Service Information

240808

Umbau Schlauch Wassertank 350th

1.0. Austausch von defektem Schlauch

1.1. Inhalt Umbau Kit 549119:

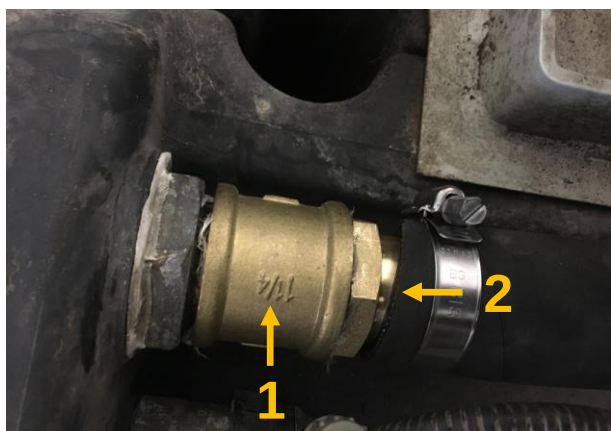
- ! - Alte Verschraubung am Tank **nicht** demontieren, interne Mutter könnte mitdrehen

31	548984	1x	Reduzierdoppelnippel
31.1	548985	1x	Winkel 45°
31.2	548986	2x	Schlauchtülle
31.3	548267	0,5m	Wasserschlauch
31.4	002332	2x	Schlauchschelle
-	061080	10cm	Kantenschutz
-	549666	1x	1 1/4" Muffe

1.2. Montage am Tank:

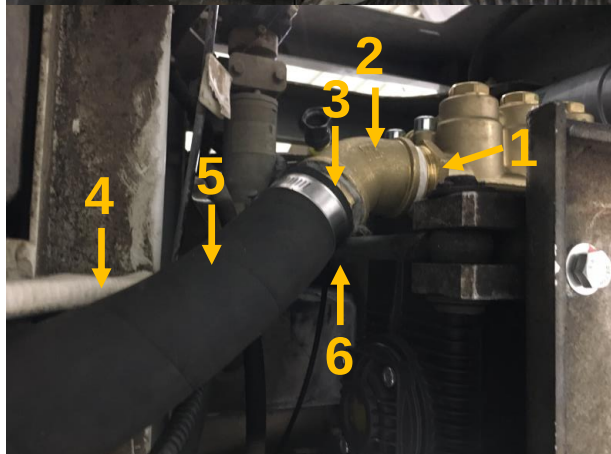
1. 1 1/4" Muffe
2. Schlauchtülle
